東海再処理施設の安全対策に係る廃止措置計画変更認可申請対応等について

令和3年9月22日
再処理廃止措置技術開発センター

○令和3年9月22日 面談の論点

クリプトン回収技術開発施設 液体窒素貯槽の津波漂流物対策について

図一 計装用空気及び窒素ガス供給に係る工程概要図

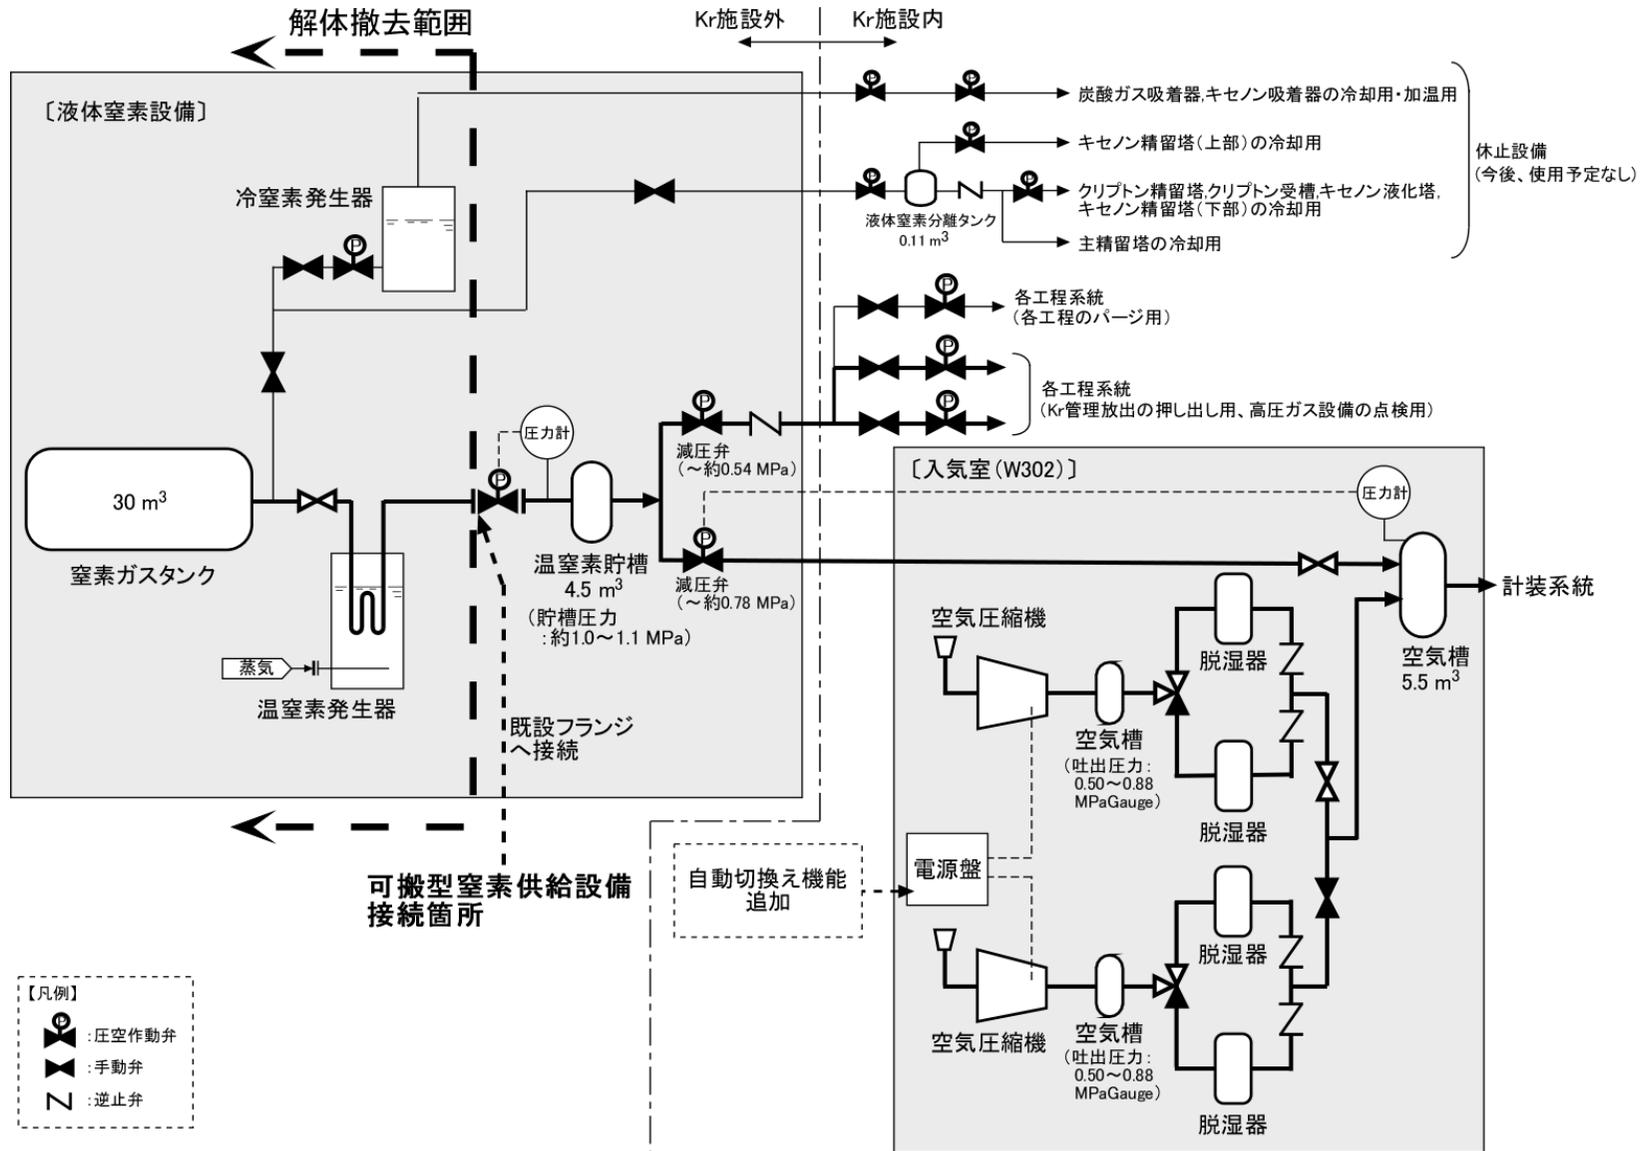
液体窒素設備は、液体窒素貯槽、温室窒素発生器、冷窒素発生器、温室窒素貯槽、

配管及び付属品（弁類、圧力計等）で構成された設備で屋外に設置されている。今回撤去する範囲は、津波漂流物対策の対象となる液体窒素貯槽のほか、関連する温室素発生器、冷窒素発生器、それらに付属する配管及び弁類であり、Kr 施設における閉じ込めバウンダリに変更はない。

液体窒素貯槽等の撤去に伴い、圧空供給のバックアップは無くなるが、空気圧縮機は二系統設置されており、予備機への切り替えにより計測制御系統などの性能は維持される。さらに、万一、予備機への切り替えが行われず、圧空の供給が停止したとしても換気系統の調節ダンパーがセーフティポジションに移行し、既設の排風機により管理区域内の負圧は維持されることから、安全上の問題は無い。

空気圧縮機自体は性能維持施設であり、その性能に変更はないものの空気圧縮機への自動切換え回路の追加により計測制御系統図の変更を伴うことから、廃止措置計画変更が必要と考える。

しかしながら、故障時の保守対応を早期に実施するため、自主的にバックアップの代替として空気圧縮機（2基）に自動切換え回路を設けるものとする。

図-2 Kr 施設における閉じ込めバウンダリ及び窒素ガス供給系統概要図

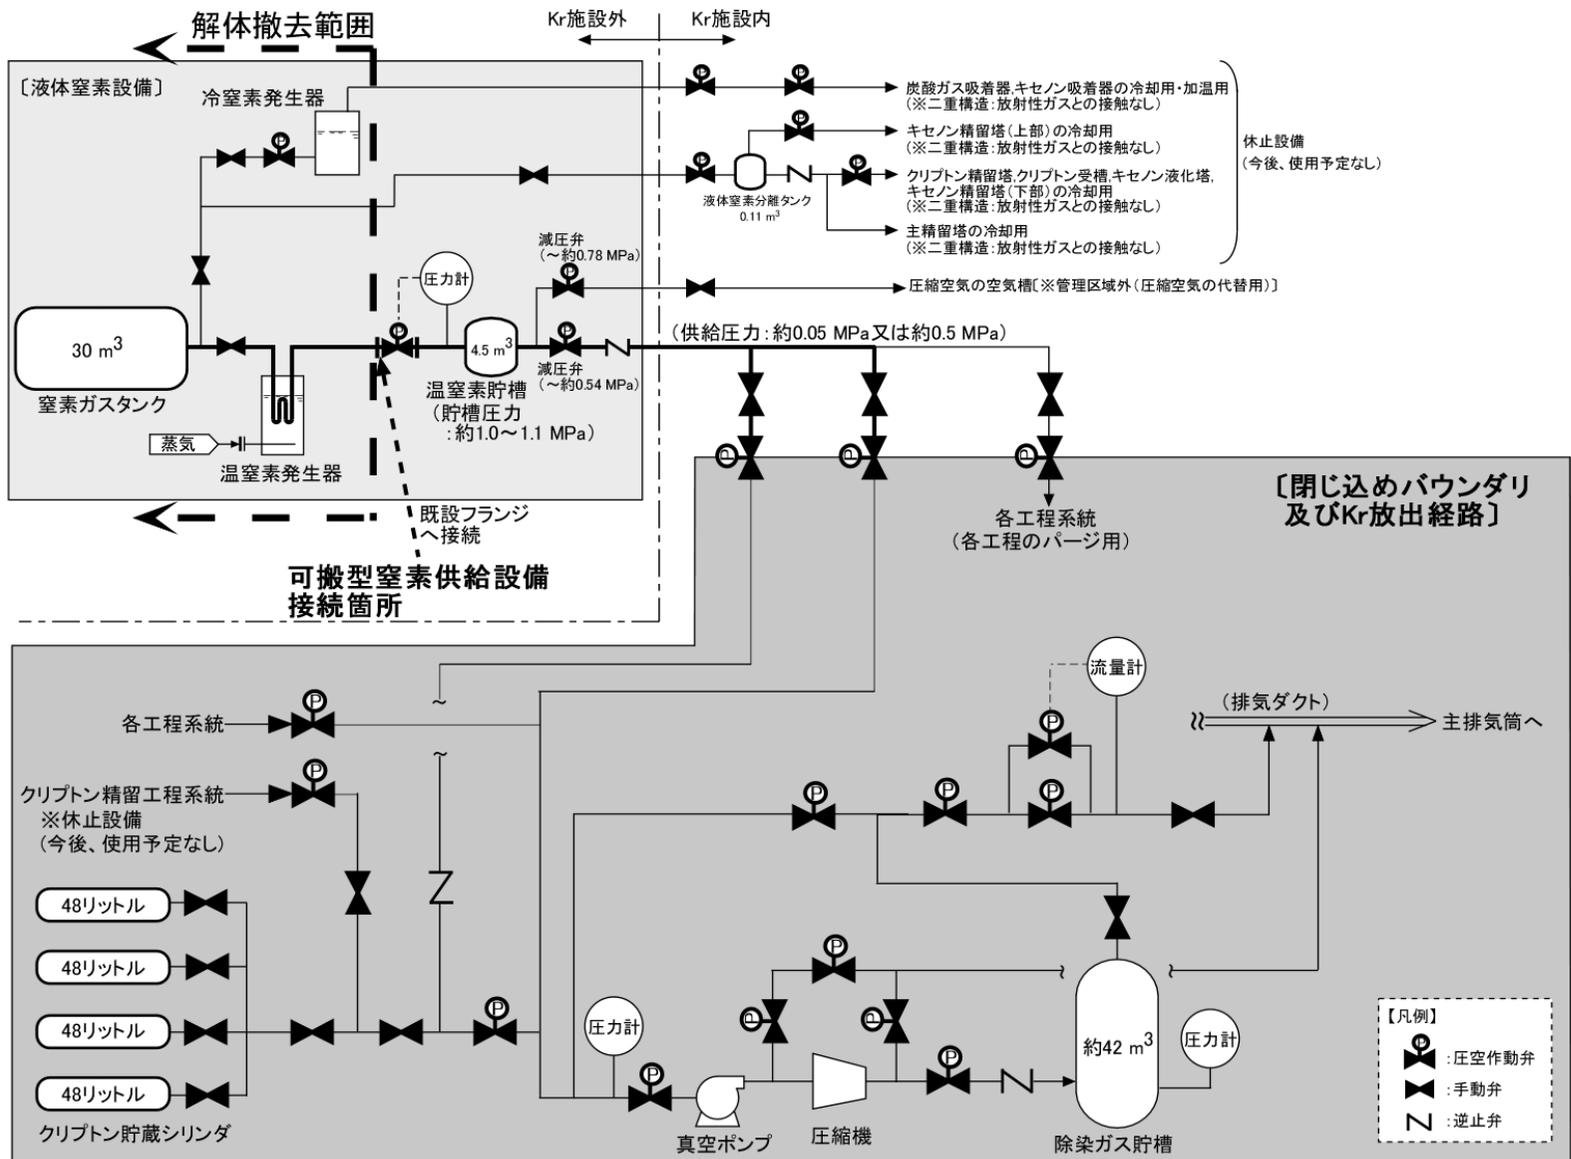
また、図-2 に示す通り、Kr 施設内で Kr ガスを直接取り扱うクリプトン貯蔵シリンダ、除染ガス貯槽、関連する配管及び弁類が閉じ込めバウンダリとしての役割を持っており、液体窒素設備はそれらに接続しているが、圧力の高低差があることや弁操作の管理により Kr ガスが逆流するおそれはなく、液体窒素設備は閉じ込めバウンダリには含まれない。

別図-4 締結金具の概要図

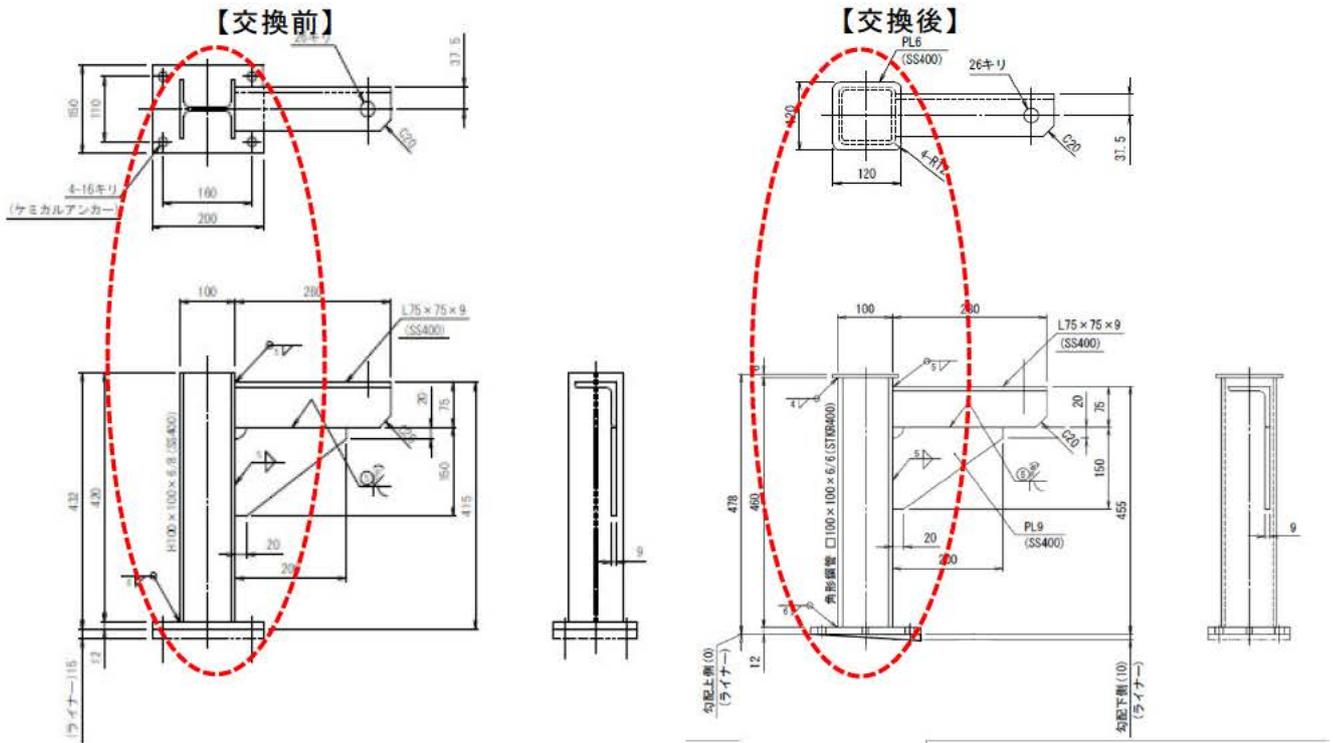
締結金具は材質と板厚を、扉体止めブラケットは支柱の形状を変更する。また、締結金具の交換に合わせ、締結金具を操作するハンドル部の板厚を変更する。

浸水防止扉（TVF-10）の耐震性向上のため、締結金物は、閉状態で固定するレバーであり、板厚を 16mm から 19mm、材質を SM400 から SM490 に材質を変更することにより部材自体の構造強度を上げる。

2 本申請は、廃止措置計画用設計地震動による地震力に対してガラス固化技術開発施設（TVF）ガラス固化技術開発棟の浸水防止設備（浸水防止扉）のうち、TVF-1～TVF-9については十分な強度があることを確認できたが、TVF-10一部の部位（発生応力が部材耐力を超える部位2か所：締結金物、扉体止めブラケット）の耐震性が不足することが確認できたため、ガラス固化技術開発施設（TVF）ガラス固化技術開発棟の閉じ込め機能及び崩壊熱除去機能を担う重要な安全機能が損なわれることのないようTVF-10の浸水防止扉の締結金具及び扉体止めブラケットの材質等を変更するものである。

名称	材料 (適用規格)	備考 (主要寸法 mm)
締結金具	溶接構造用圧延鋼材 (SM490A : JIS G 3106)	215.5×65×19 別図-4
扉体止めブラケット	一般構造用角形鋼管 (STKR400 : JIS G 3466)	□100×100×6×6×478 別図-5

SM490A:肉厚 19mm

別図-5 扉体止めブラケットの概要

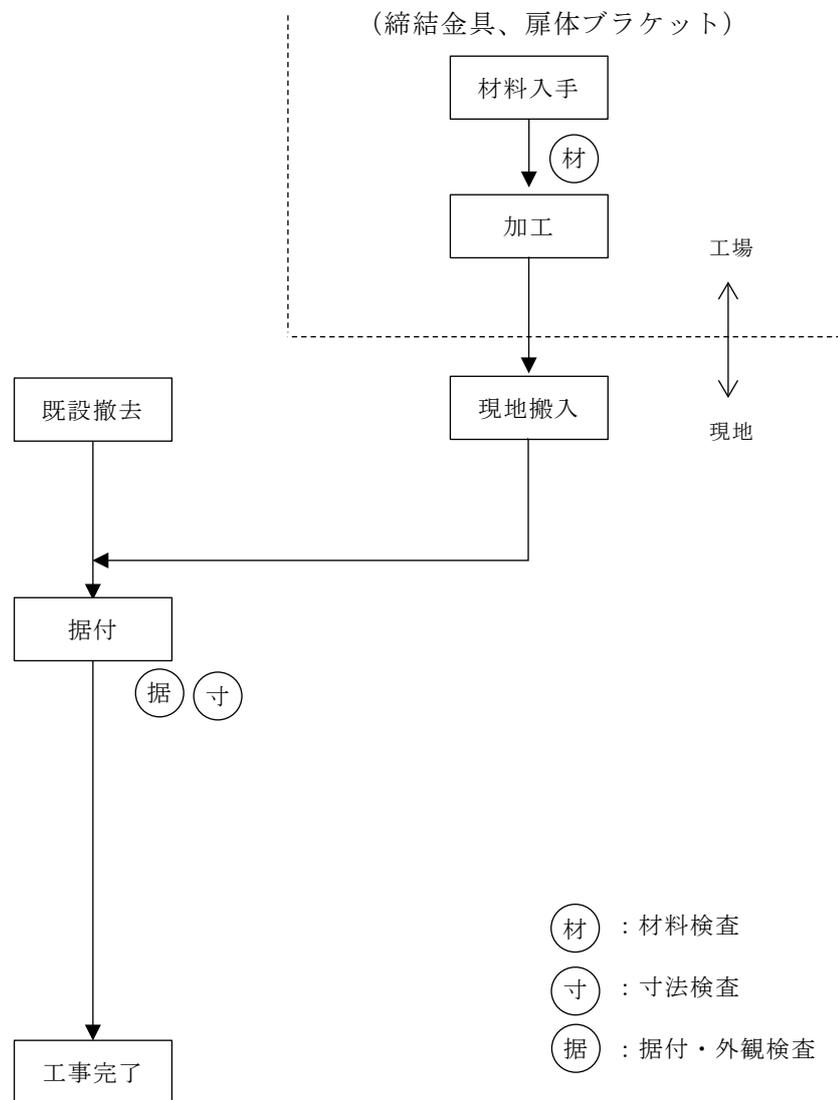
扉体止めブラケットは扉を開状態で固定するものであり、H 型鋼材から角型鋼材への材質を変更することにより揺れに対して構造強度を上げる。

H 鋼材 100×100×6×8

角形鋼材 100×100×6×6
